**Avis de la mission régionale d'autorité environnementale
sur le projet de construction d'un parc photovoltaïque au sol sur
la commune de Laramière (Lot)**

N°Saisine : 2022-10 849

N°MRAe 2022APO113

Avis émis le 15 septembre 2022

Figure 3 Enjeux des éléments de TVB, réservoirs de biodiversité locale et corridors écologiques – fond google satellite

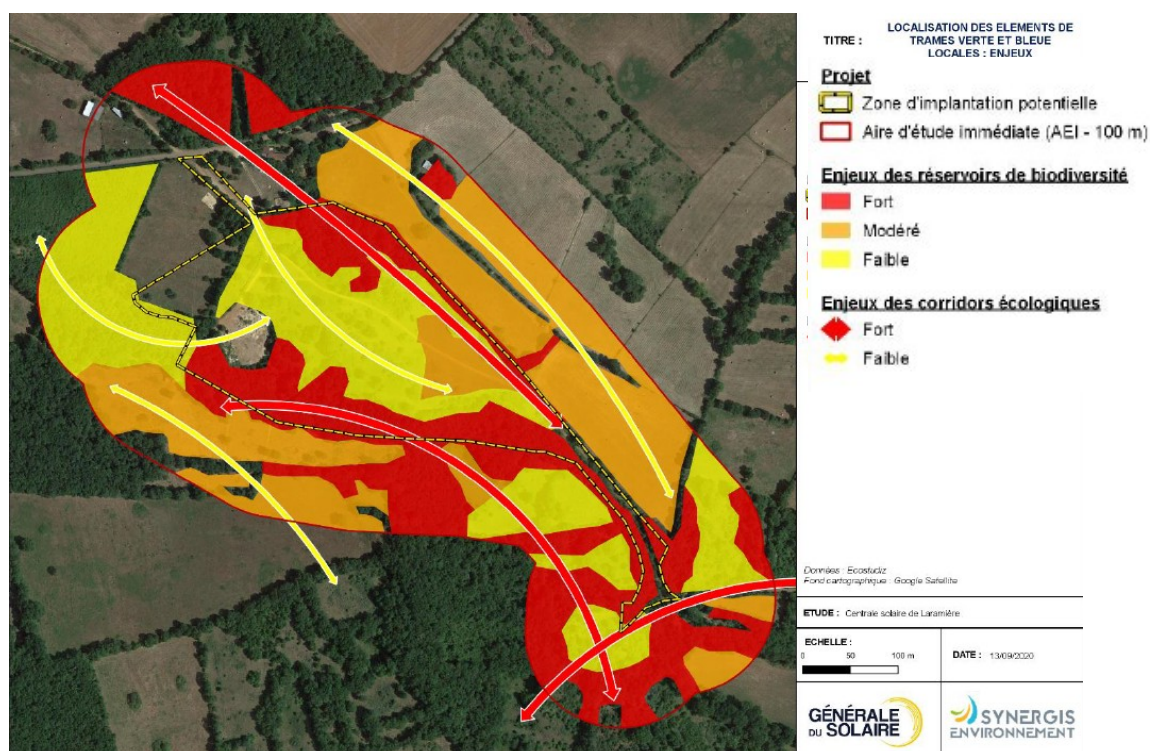
Malgré les adaptations positives intervenues dans le périmètre final du projet (évitement des impacts directs du projet sur les boisements, intégration de l'emprise de l'ancienne décharge...), la MRAe considère que le site ne peut être caractérisé comme une solution d'impact réduit du point de vue de l'environnement. En effet, malgré l'application des mesures d'évitement et de réduction, environ 30 % de la centrale d'une part sera implantée sur des habitats naturels communautaires, et d'autre part le projet impactera des habitats naturels identifiés comme des espaces de biodiversité majeurs de la trame verte identifiée du SCoT Centre Ouest Aveyron⁸.

Les obligations de débroussailllements prescrites par le SDIS conduiront à altérer des corridors de biodiversité identifiées à l'échelle locale avec des enjeux forts¹⁵ faute de mise en place de mesures d'évitement ou de réduction.

La MRAe recommande de poursuivre la démarche de recherche de solution de moindre impact écologique sur ce site afin d'aboutir à des impacts résiduels faibles, d'une part en renforçant la séquence d'évitement, et d'autre part, si des mesures compensatoires étaient nécessaires, en visant une équivalence écologique avec les enjeux impactés.

Figure 4 Enjeux écologiques globaux du site d'étude – source Google satellite – réalisation Ecosturdiz

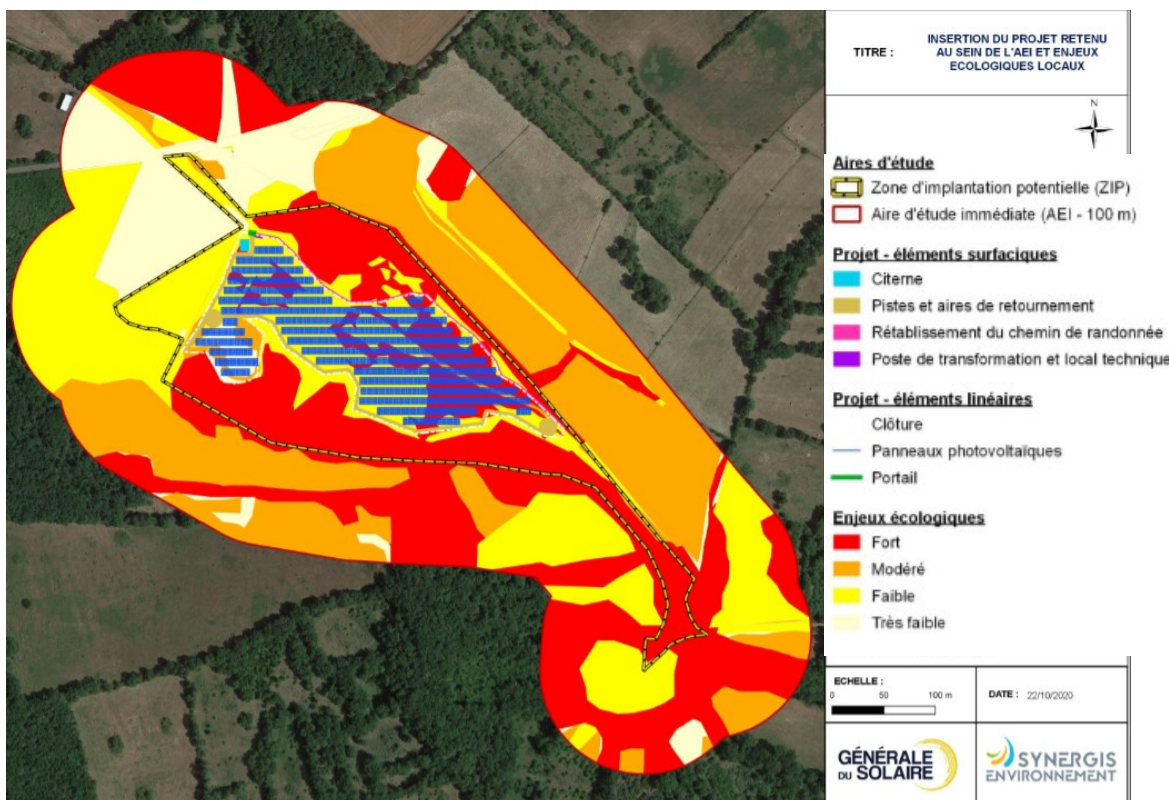
Le porteur de projet propose une carte qui superpose les installations photovoltaïques avec les enjeux naturalistes retenus. Environ 30 % des équipements se situent en zone à enjeux forts.

Le projet, malgré une bonne caractérisation des principaux enjeux naturalistes et des impacts bruts¹³, impacte des habitats naturels présentant le plus de sensibilités environnementales pour les espèces inféodées protégées du site d'étude (Pelouses sèches, Pelouses calcaires, Ourlets à Crachypodium).

La MRAe considère que les mesures d'évitement qui sont retenues ne sont pas suffisantes pour atténuer les surfaces impactées pour les habitats naturels communautaires (la totalité des Pelouses sèches de la ZIP sera impactée, ainsi que 0,96 ha de Pelouses calcaires à brome sur les 1,08 ha de la ZIP soit 89 %). Le projet induira une perte nette de biodiversité notable avec l'altération d'habitats communautaires.

La MRAe recommande de mieux justifier le niveau retenu des impacts bruts pour les espèces inféodées aux milieux boisés défrichés et débroussaillés. La MRAe recommande de justifier le niveau des impacts liés à la destruction d'individus d'espèces nicheuses ou en gîtes, ou à défaut de le revoir.

La MRAe recommande de revoir à la hausse le niveau des impacts bruts retenu pour les espèces nicheuses des milieux ouverts et semi-ouverts en raison de la destruction d'habitats et des risques forts de destruction d'individus (impacts modérés).
